**Avis délibéré de la Mission Régionale
d'Autorité environnementale de La Réunion
sur le projet de réalisation du cimetière de la Ligne Paradis
sur le territoire de la commune de Saint-Pierre**

n°MRAe 2022APREU13

*Principe de gestion des eaux pluviales à l'état projet
(extrait de l'étude d'impact – cf. page 149).*

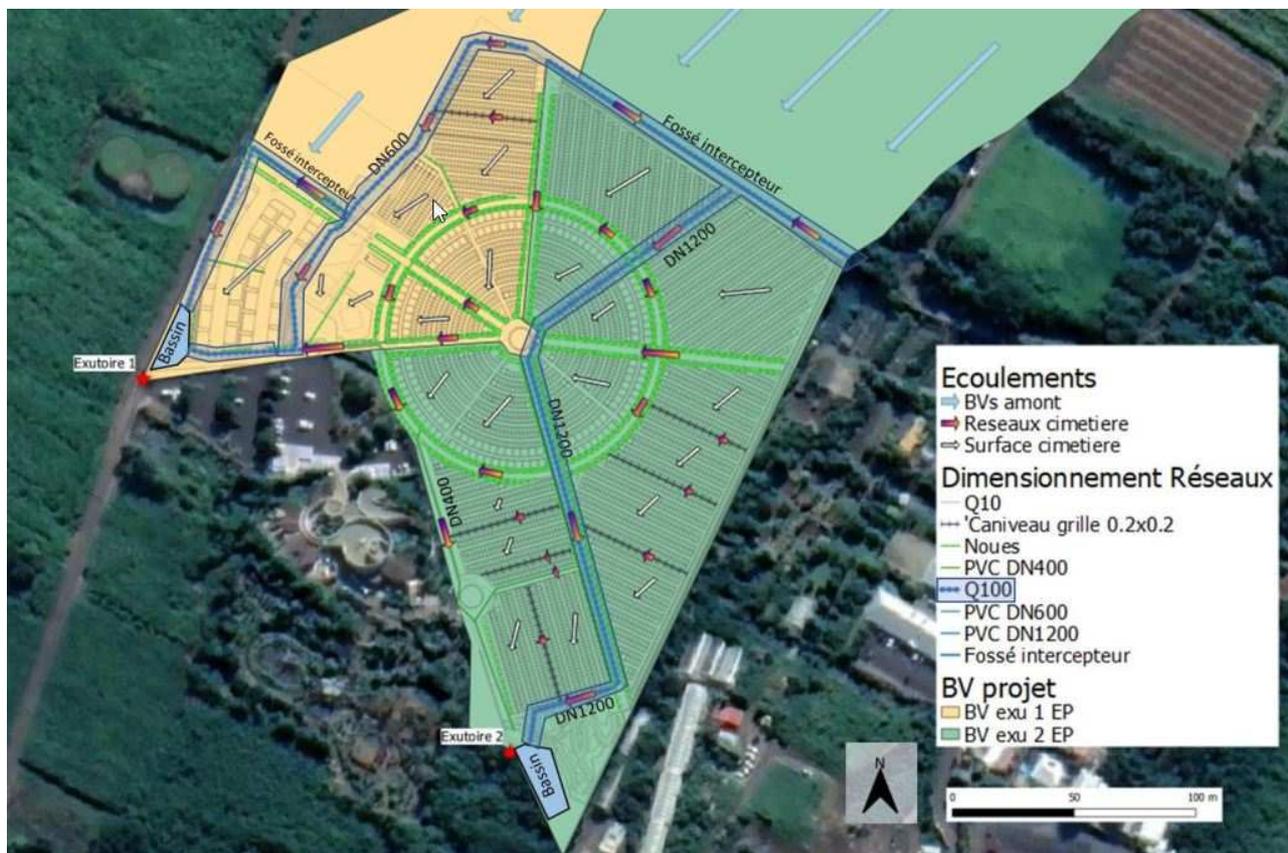
En revanche, pour des raisons de sécurité (fortes pluies pouvant occasionner des dégâts importants sur le cimetière), les eaux des bassins versants en amont de l'emprise du projet sont récupérées dans des réseaux intercepteurs dimensionnés pour des débits centennaux (Q100), puis transférées vers les bassins de rétention en aval. Ces dispositions visent à assurer une transparence hydraulique.

Concernant l'analyse de la capacité du réseau existant au niveau du chemin de la Salette⁶, l'étude d'impact conclut à un diamètre insuffisant en mode dégradé pour une période de retour centennale (cf. page 69). Il est indiqué que la mise en charge du réseau peut générer des débordements sur voirie, mais sans en présenter les éventuels effets notamment pour des tiers. Par rapport à ce risque résiduel, aucune mesure n'est présentée dans le rapport environnemental, alors que des habitations peuvent être localisées en contrebas de la voie.

- ***Au regard des débordements pressentis notamment au niveau de l'exutoire du chemin de la Salette pour une pluie centennale, l'Ae demande au pétitionnaire de préciser les éventuels effets induits sur les secteurs environnants (avec une cartographie appropriée distinguant les niveaux d'aléas forts et moyens) et de définir les mesures complémentaires qui pourraient s'avérer nécessaires ou souhaitables.***
- ***Concernant la requalification complète du chemin de la Salette affichée brièvement hors projet dans le dossier présenté, l'Ae recommande à la collectivité d'apporter opportunément des précisions sur la consistance des aménagements projetés et leurs effets dans le cadre d'une approche plus globale (notamment évolution éventuelle de la capacité du réseau des eaux pluviales et de la desserte routière).***
